SERVICE TECHNICAL **news**

STN – DW – DE0606.1 – DEU

Titel : Bottichdichtung Geschirrspüler

EVO3 Geschirrspüler:

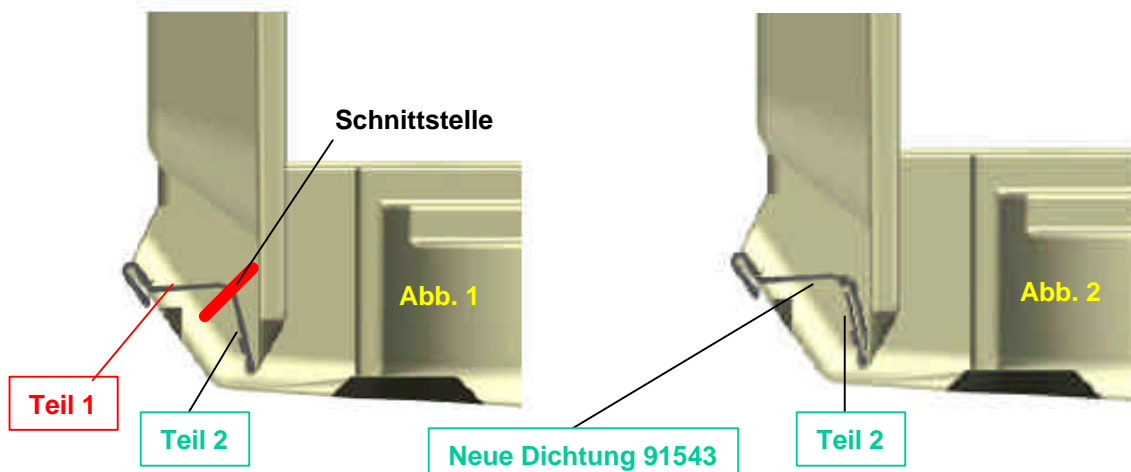
Bottichdichtung defekt, Wasseraustritt im Frontbereich.

Die **ALTE** Dichtung ist in der kompletten Länge an der rot markierten Stelle zu schneiden

Achtung!!
Nur die alte, bereits montierte Dichtung einschneiden, **NICHT** die **NEUE**

Nach dem Schneiden der Dichtung ist das **Teil 1** zu entfernen. **Teil 2** bleibt an der Innentür befestigt und wird **nicht entfernt** (Abb. 1).

Alternativ, zum Tausch der Innentür samt Dichtung, kann die Bottichdichtung C00091543 verwendet werden

Tankbodendichtung C00091543 und 3 Klammern C00140679 zur Sicherung am Bottichrand.

Die **neue Dichtung 91543** wird auf den Bottichrand aufgesetzt, hinter das **Teil 2** geschoben (Abb.2) und mit 3 Befestigungsklammern **C00140679** fixiert (bei 45-er Geschirrspülern 2 Klammern verwenden)

Für 45 cm Geschirrspüler kann diese Dichtung in der Länge verkürzt werden.
